**SEGUNDA INFORMACIÓN ACLARATORIA A ESTUDIO DE IMPACTO  
AMBIENTAL**

**“DISEÑO Y CONSTRUCCION DE SIETE (7) PUENTES VEHICULARES EN EL  
DISTRITO DE ANTÓN, PROVINCIA DE COCLÉ”**

**MINISTERIO DE OBRAS PÚBLICAS**

**ABRIL 2025**

#### Dispositivos de Seguridad

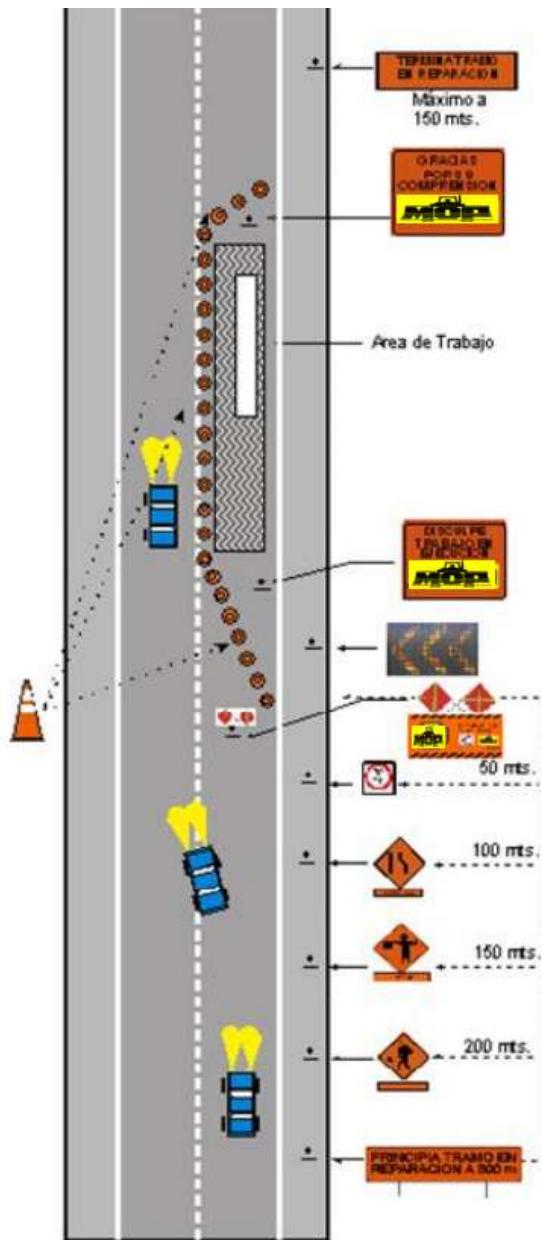
**Además, identificar si se implementarán medidas de seguridad o señalización en estas rutas.**

Se presenta esquema de ejecución de desvíos temporales para cada uno de los 7 puentes, con las medidas de seguridad o señalización en estas rutas. (letreros de advertencia, conos, banderilleros y en caso de alto tráfico se contratará los servicios de un oficial de la Autoridad de Tránsito y Transporte Terrestre (ATTT)).

Los dispositivos de seguridad tienen carácter transitorio y deben cubrir como mínimo, las áreas de la carretera que se describen en el esquema siguiente:
